Référence : DREAL/2023D/5115

Rapport de l'inspection des installations classées

Visite d'inspection du 8 août 2023

STI France

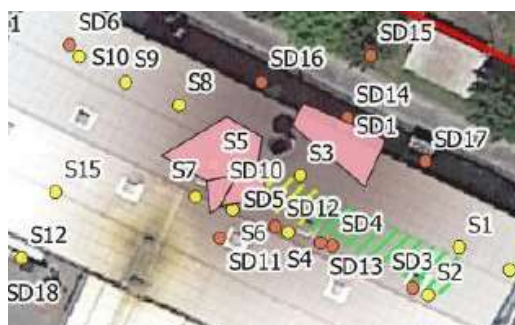
- les gravats inertes ont été évacués vers une installation de stockage de déchets inertes (ISDI),
- les géobox contenant les découpes des structures métalliques et en plastique ont été évacués,
- la fosse bétonnée a été démolie,
- les terrassements ont été réalisés jusqu'au toit de la nappe, à environ 6,10 mètres de profondeur,
- les terres excavées sont stockées sur une aire de stockage rendue étanche et bâchée. Deux lots de 100 m³ ont été constitués.

Le traitement de « finition » in-situ pour traiter les sols résiduels débutera dès réception des résultats des analyses libératoires.

Les travaux actuellement en cours ne portent cependant que sur une seule des deux zones identifiées dans le plan de gestion (rapport APAVE n° A534472177 du 28 février 2023).

Or, les travaux doivent également porter sur la zone autour du sondage SD1, le plan de gestion identifiant une surface de 29 m² sur une épaisseur de 0 à 1,5 mètres.

L'exploitant précise les mesures à mettre en œuvre pour traiter également ce secteur.

Il transmet un planning actualisé des différentes interventions.
